工程指示 / 要求簡箋 ENGINEER INSTRUCTIONS(E.I.)

工程指示編號:	EI- 4395	修改版本:	K
	HK- 0610		
工程編號:	J 858	工程名稱:	將軍澳日出康城11
收件人:	生統	發件人:	Renee Lo
工程項目:	佛沙窗 大貨(T1-T3) 窗玉鎖盒問題 (mo4,5)	日期:	12/04/2022

工程指示編號:	EI- 4570	修改版本:	-
	HK- 591	工程名稱:	亞齊老樹中電
工程編號:	J 852	發件人:	Eric Liu
收件人:	生統		
工程項目:	佛沙及後裝窗 後加蓋

外图. 4040 10.5

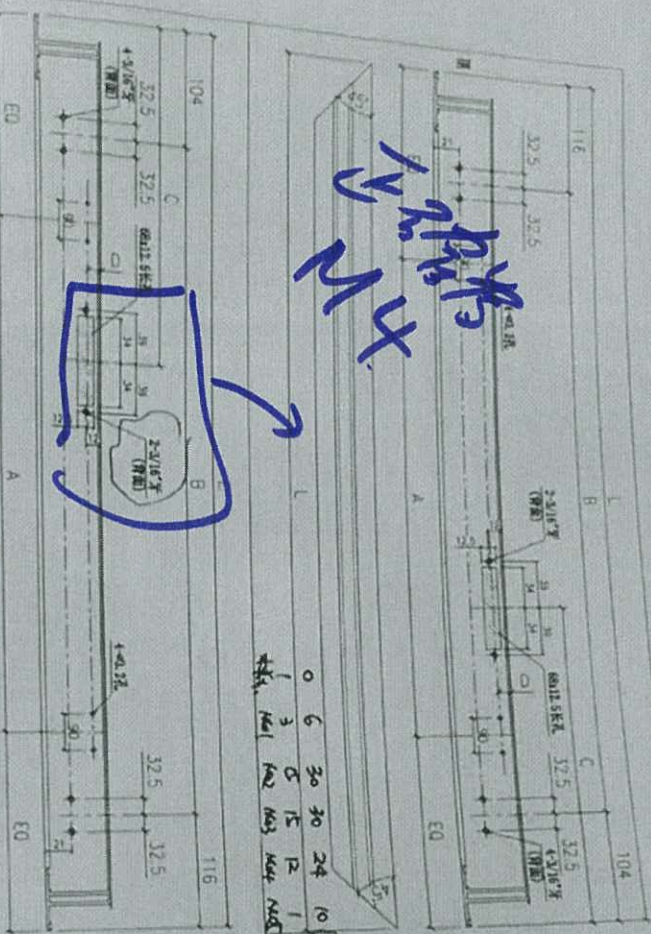
鉛
條在
留料

鉛
條在
留料

鎖
條在
鉛

5061-19

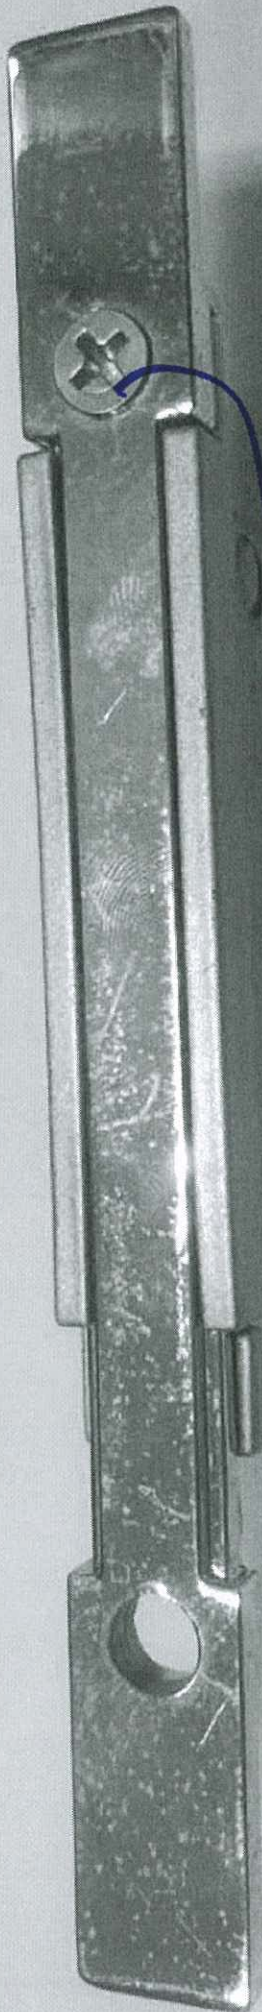
內容: 窗玉鎖盒問題 因應窗玉的鎖盒螺絲孔開大了。應用m4, 不是3/16孔。 做樣板後, mo1,2,3 廠有自行改 孔。但mo4,mo5 用了3/16孔。 按生產的補救方案, 避免浪費鋁料, 需要加裝鋁巴。請使用此方案。 另外, 請留意其後拆圖的鎖盒螺絲孔。 謝謝
完成上列要求日期: 04/15/2022

3/16

3/16 板
2个 有下

Handwritten blue text: $M4 \rightarrow$
